# 木曾川水系河川整備計画(原案)に対して頂いたご意見

平成20年1月23日現在

## 木曾川水系河川整備計画に関する意見と要望

図 1 さまざまな便益の相互関係 (イメージ)

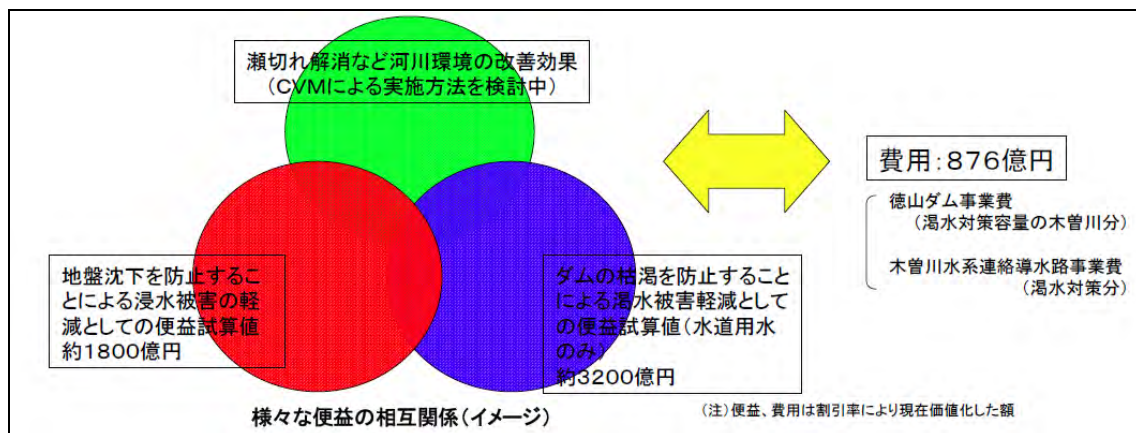
国交省は『利水事業等に関するご意見』の中で、「なお、回復した河川維持流量の一部を、緊急避難的措置として渇水調整機能の強化に用いることによる渇水被害の軽減としての便益は、上水道用水だけで約 3200 億円と試算しており、また、地盤沈下の進行を防止することによる浸水被害の軽減としての便益は、約 1800 億円と試算しています」と述べることに  
よって、異常渇水時の河川環境改善目的だけでは支えきれない徳山ダムの渇水対策容量と  
連絡導水路計画の便益の拡大を図っている<sup>2)</sup> (図 1)。

これまで国交省は一貫して徳山ダムに確保された渇水対策容量の使い道は異常渇水時の  
河川環境改善であると説明してきた。私たちが国交省に問い合わせた時も、「渇水対策容量  
は都市用水の補給水としては使いません」と明言した。しかし、それが一転して都市用水  
補給策を目的に入れざるを得なくなったのは、上述したように、異常渇水時に河川維持流  
量として流すべき河川流量の設定根拠があまりにもいい加減で、その改善効果を定量的に  
示せなかったことによる。

木曾川成戸地点に通常時 50m<sup>3</sup>/sec の維持流量が本当に必要であるのならば、異常渇水時  
にそれを 40m<sup>3</sup>/sec に減量すれば、当然被害が現れる。さらに異常渇水時に都市用水へ回す  
ために成戸流量を 20m<sup>3</sup>/sec に減量すれば、より大きな環境被害が現れ、そもそもの河川環  
境改善目的が崩れてしまう。それでもあえてこのような目的の拡大を図ろうとした本来の

図2 濃尾用水地区実績取水総量図

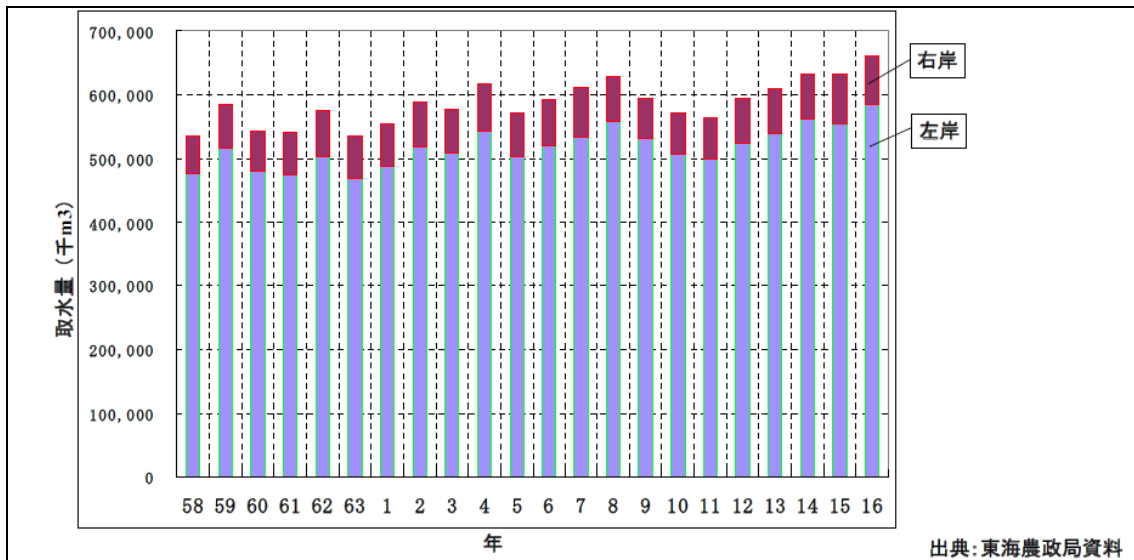
ここで改めて事実関係を確認すると、濃尾平野地域では木曾川河川自流のほとんどの取水権利を有している農業用水において、灌漑面積が大幅な減少を示しているにも拘らず、取水量は逆に増加傾向を示している(図2)。国交省はつい最近までこれを問題として認識してこなかった。そして、流域委員会内での個別委員からの指摘、意見書による批判等によって、ようやく問題として認識した。そして『利水事業等に関するご意見』の中で、「既得農業用水について、かんがい面積が大幅に減少しているにもかかわらず取水量が減らないことについては、その後の流域委員会でも審議していただいております…(2) 水利用の合理化 取水制限流量による制約がない既得用水については、都市用水、農業用水における取水の実態、用水の多面的機能等に配慮しつつ、給水人口、工場生産設備、受益面積、営農形態等の変化を踏まえて、水利権の適正な見直しを行い、水利用の合理化を進める。これにより維持流量の一部を回復する」と述べ、水利用合理化の面から農業用水問題を河川整備計画に位

図3 公共事業の将来投資水準の予測

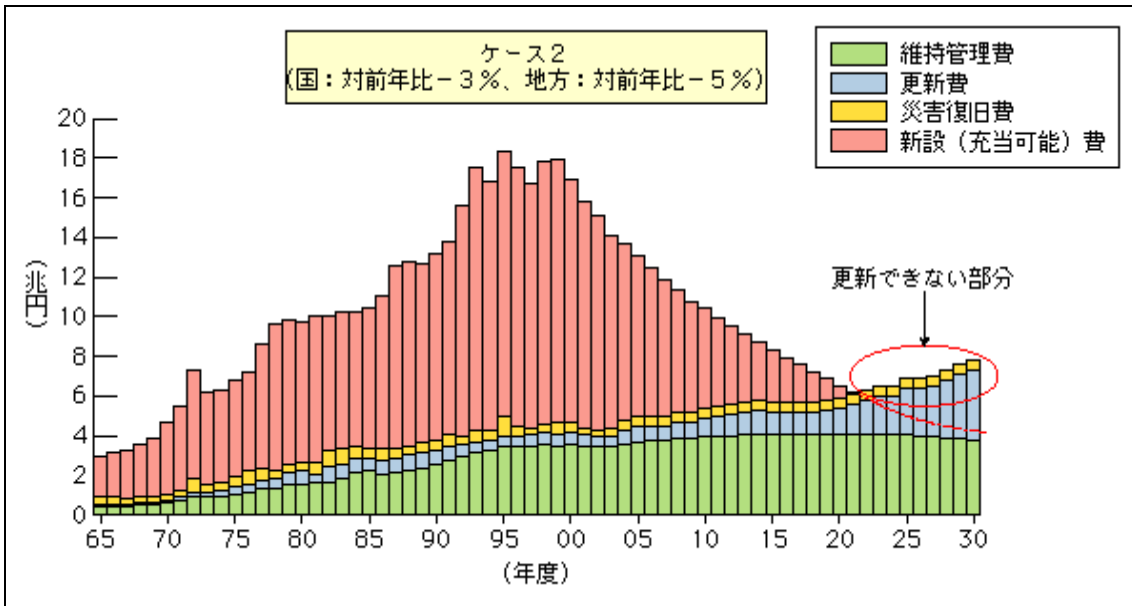
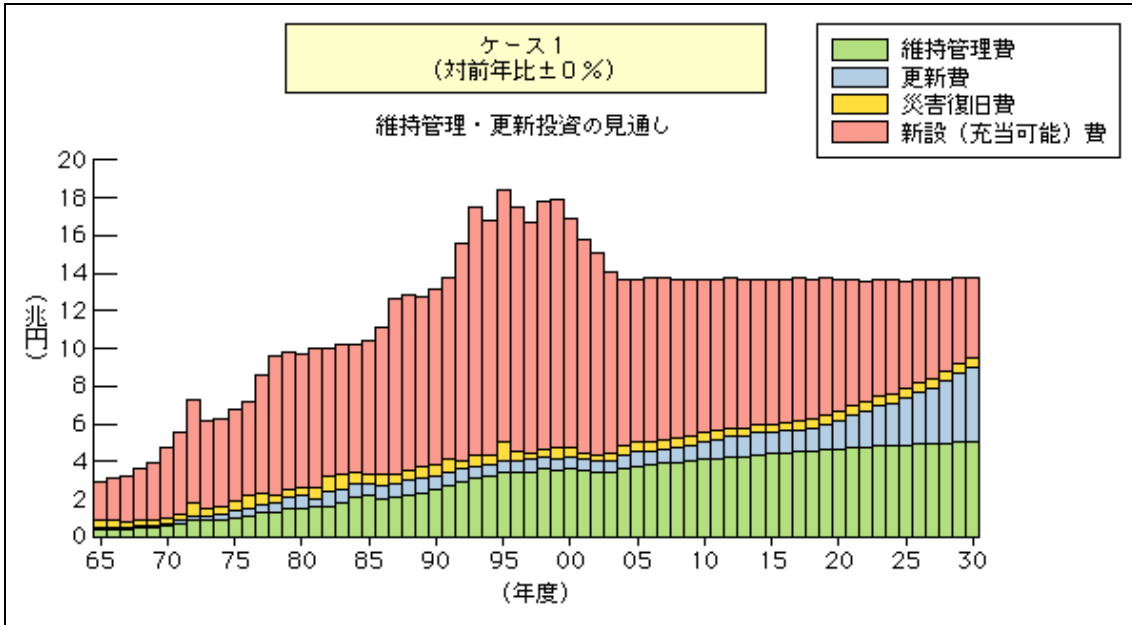
この点において興味深いデータが国交省から出されている。**図3**は『国土交通白書2006』（国土交通省編2006）の中で、一定の前提の下に将来的な公共事業投資額を予測したものである。ケース1は公共投資額が対前年比±0%の場合、ケース2は対前年比において国が-3%、地方が-5%の場合の予測を示している。これを見ると、国交省は今後4半世紀の展望において、決して楽観的な予測を立てているわけではないことが明らかになる。2つの予測のうち、より楽観的なケース1でさえ、2010年代後半から急激に公共施設の更新費が増加し、新設費は著しい制約を受けることが示されている。予測が悲観的なケース2では、2020年頃に施設更新費の急増を迎えると同時に新設費がなくなり、施設更新費についても手当できなくなることが予測されている。
